AUTORIDAD NACIONAL DE LICENCIAS AMBIENTALES - ANLA -

RESOLUCIÓN N° 01858

“Por la cual se modifica un plan de manejo ambiental y se adoptan otras determinaciones”

Figura del área de Influencia para el medio biótico

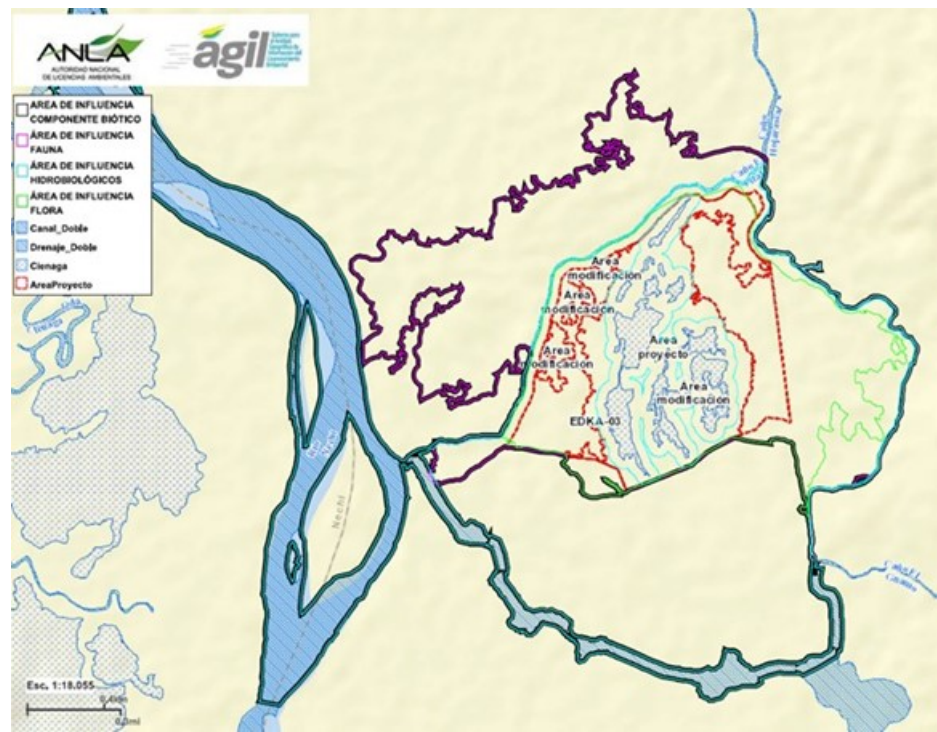
En este sentido, se evidencia que la delimitación de zonas naturales, se estableció valorando fronteras como pueden ser, cuerpos de agua (ríos o cuerpos de agua antrópicos o naturales), caminos o coberturas transformadas o antrópicas como pastos o zonas de explotación minera, adicional y conforme lo expuesto en el EIA por la sociedad, también se tuvo en cuenta la respuesta ecológica que puede llegar a tener la fauna frente a la perturbación, contemplando los resultados de conectividad ecológica y un buffer de 200m que se define como el área en donde pueden contemplarse los desplazamientos de la fauna por la afectación en los parches en donde habitan en el escenario actual.

Por último, es pertinente resaltar que el área de influencia definida para el medio biótico en el marco de la presente solicitud de modificación, se encuentra inmersa en el área de influencia biótica establecida por esta Autoridad Ambiental mediante Resolución 0659 del 9 de abril de 2021, modificada mediante Resolución 1098 del 23 de junio del 2021, y a su vez, se encuentra contenida en el área de influencia del proyecto establecida mediante Resolución 125 del 5 de febrero de 2015.

Con relación a la sensibilidad del área por conectividad funcional, en la *Figura Error! No text of specified style in document..1 Sensibilidad de conectividad funcional para Fauna Terrestre* del

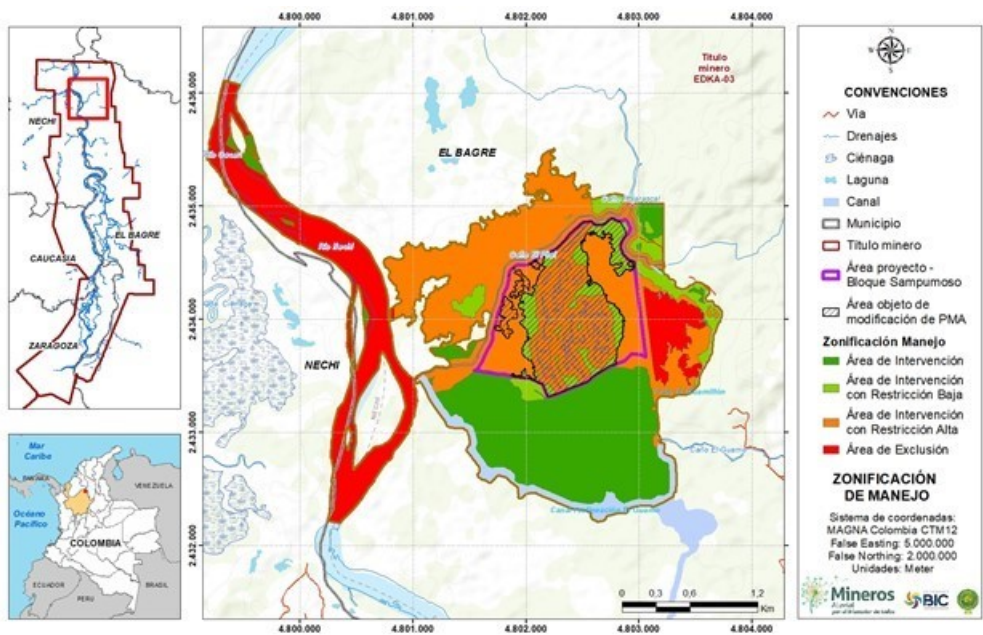
estudio objeto de evaluación, la Sociedad define la cobertura de arbustal abierto como de baja sensibilidad, lo cual no es concordante con el nivel de sensibilidad para esta cobertura que se encuentra vigente y definido por medio de la Resolución 659 del 9 de abril de 2021, modificada mediante Resolución 1098 del 23 de junio de 2021, ya que según esto, por conectividad el área corresponden a zonas de alta sensibilidad por su coincidencia geográfica con los parches núcleo y corredor identificados para el sector de Sampumoso, aspecto que se considera continúa vigente en el marco de la presente modificación.

De acuerdo con lo anterior y teniendo en cuenta que las áreas asociadas a los permisos ambientales solicitados en el marco de la presente solicitud de modificación, se encuentran dentro de las áreas verificadas en el marco del trámite decidido mediante la Resolución 659 del 9 de abril de 2021 modificada por la Resolución 1098 del 23 de junio de 2021; el equipo técnico evaluador considera que si bien la información aportada por la Sociedad presenta inconsistencias, la zonificación ambiental refleja de manera apropiada la sensibilidad de la cobertura de arbustal abierto, razón por la cual se mantienen los niveles de sensibilidad para el medio biótico que se encuentran establecidos en los actos administrativos en comento.
